Convention de 1968 sur la signalisation routière

Groupe d'experts de la signalisation routière

Rapport final

Communication du Groupe d'experts de la signalisation routière

A, 29a, A, 29b et A, 29c « SIGNAUX ADDITIONNELS AUX ABORDS DES PASSAGES À NIVEAU OU DES PONTS MOBILES »

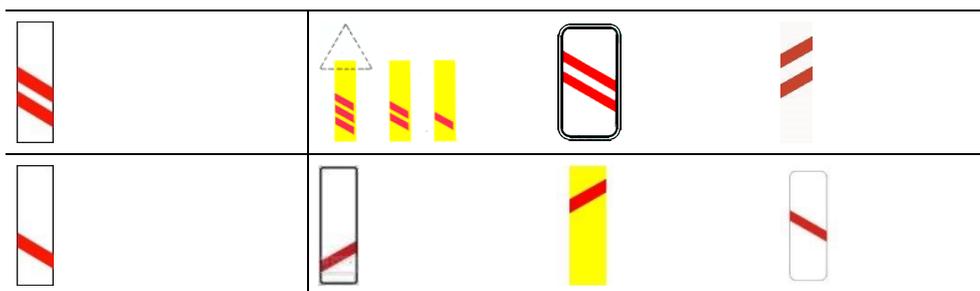
Le Groupe a constaté qu'un pays, la Suède, utilisait un panneau qui ne semblait pas conforme à la Convention.

Le Groupe a recommandé de reproduire les images des signaux pour les deux côtés de la chaussée.
